**ASSOCIATION POUR LA SAUVEGARDE ET LA PROTECTION DU PATRIMOINE DE CHALLEMENT**  
**(A.S.P.A.C.)**

Objet : Enquête publique - Projet d'implantation d'une centrale photovoltaïque  
Communes de Dirol et Germenay

L'objet du présent courrier est de vous adresser les observations de l'Association pour la Sauvegarde et la Protection du Patrimoine de Challement (« **ASPAC** ») dans le cadre de l'enquête publique relative aux demandes de permis de construire déposées par la société Nièvre Agrisolaire et concernant le projet d'implantation d'une centrale photovoltaïque sur les communes de Dirol et Germenay.

Figure 7 : Les aires d'étude du volet faune-flore de l'étude d'impact

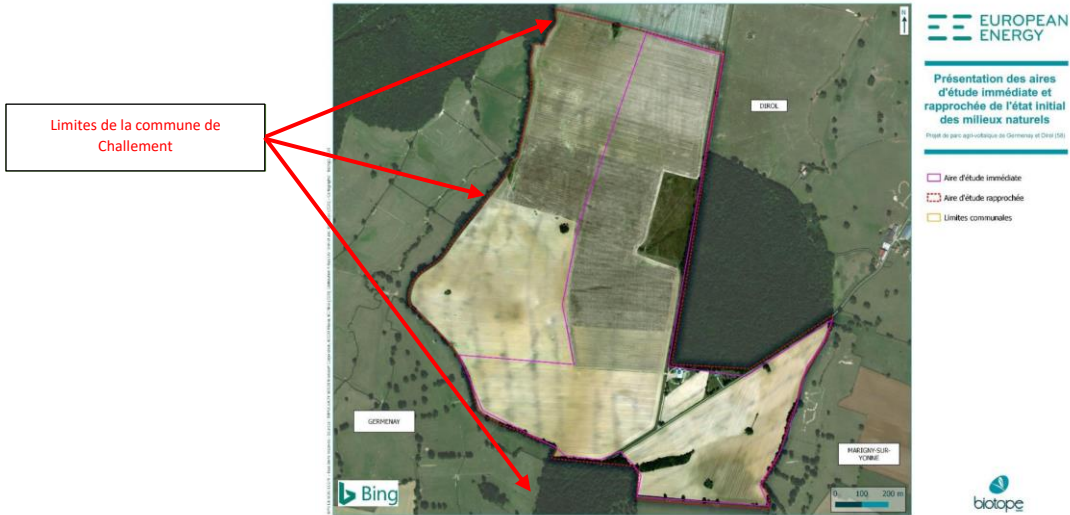
- **La commune de Challement n'est pas non plus comprise dans l'Aire d'Etude Rapprochée (AER) analysée au titre de l'étude du volet faune-flore**. Au contraire, et de manière totalement incompréhensible, l'analyse se termine systématiquement - et très précisément - **à la limite administrative de la commune de Challement comme si la faune et la flore s'arrêtaient spontanément à cette frontière invisible !** C'est d'autant plus dommageable que, de ce fait, l'AER se limite pour l'essentiel à des terres agricoles et ne tient donc pas compte de la faune et de la flore caractérisant les zones limitrophes plus riches car constituées de zones humides, de bocages et de zones boisées.

Ci-après quelques exemples d'Aire d'Etude Rapprochée se terminant systématiquement à la limite administrative de la commune de Challement :

Au titre de l'analyse de l'état initial des milieux naturels :

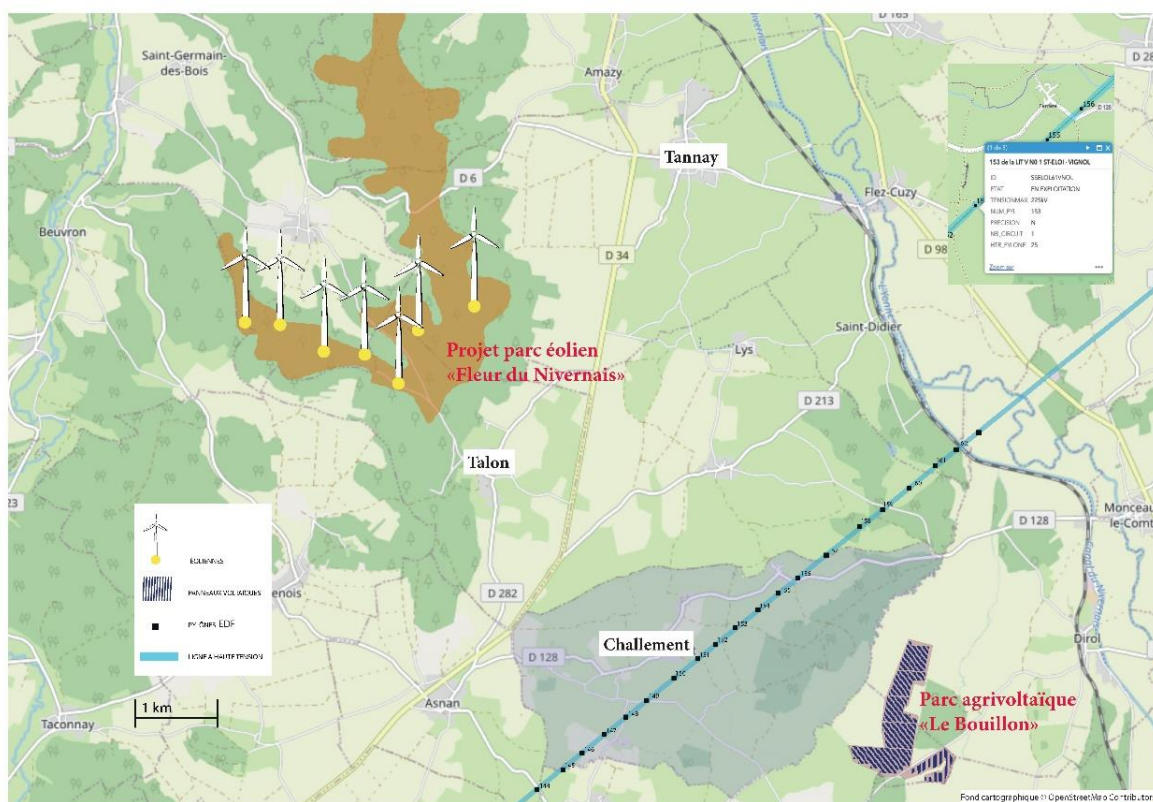
L'Etude d'impact (p. 167) soutient que « *le développement de production d'énergie solaire et éolienne n'est pas réellement encore amorcé sur le territoire d'étude* ». Tout au plus, l'Etude d'impact mentionne « *le parc éolien de Fleur de Nivernais à Amazy au nord* » qui serait « *en instruction* ».

**Cela est tout simplement faux.**

Ce projet éolien a fait l'objet d'une autorisation d'exploiter et d'un permis de construire délivrés par Monsieur le Préfet de la Nièvre, en juin 2017 et décembre 2019 respectivement, confirmés par un arrêt du Conseil d'Etat en date du 19 juillet 2022. Ce parc éolien, qui n'est donc plus à l'état de projet et qui entre au contraire dans une phase d'exécution imminente, prévoit la construction d'**un ensemble de sept mâts avec une hauteur totale en bout de pale de 150 mètres** depuis le massif forestier se trouvant en hauteur.
